**CONCEPTO TÉCNICO No. CT - 4622**

<b>Localidad</b>	Chapinero
<b>UPZ</b>	90- Pardo Rubio
<b>Barrio</b>	Villa Anita
<b>Dirección</b>	Calle 45B entre Carreras 4A Este y Carrera 4 Bis Este
<b>Nombre del proyecto</b>	Via peatonal.
<b>Fecha de Visita</b>	21 de Diciembre de 2006
<b>Área (Ha)</b>	0.12
<b>Solicitante</b>	Departamento Administrativo de Acción Comunal Distrital, D.A.A.C.D., Obras con Participación Ciudadana, O.P.C.
<b>Población beneficiada</b>	15 Familias, 70 personas
<b>Tipo de Amenaza</b>	Remoción en Masa

Figura No.1 – Localización del Proyecto “Vía Peatonal ” en el Plano Normativo de Amenaza por Remoción en Masa del P.O.T.

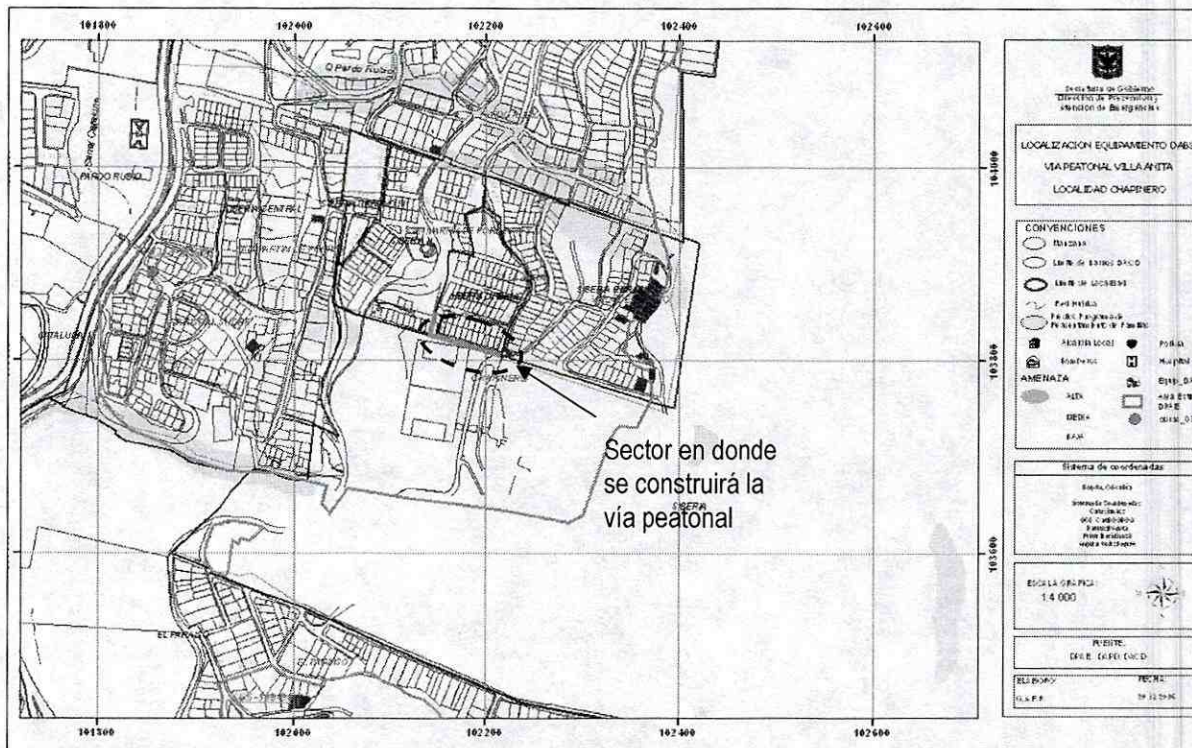
De acuerdo con el plano normativo No. 3 (Amenaza por remoción en masa) del Plan de Ordenamiento Territorial de Bogotá – POT (Decreto 190 de 2004, por el cual se compilan los decretos 619 de 2000 y 469 de 2003), el sector donde se localiza el proyecto, se encuentra en una zona de MEDIA por procesos de remoción en masa (Figura No.1).
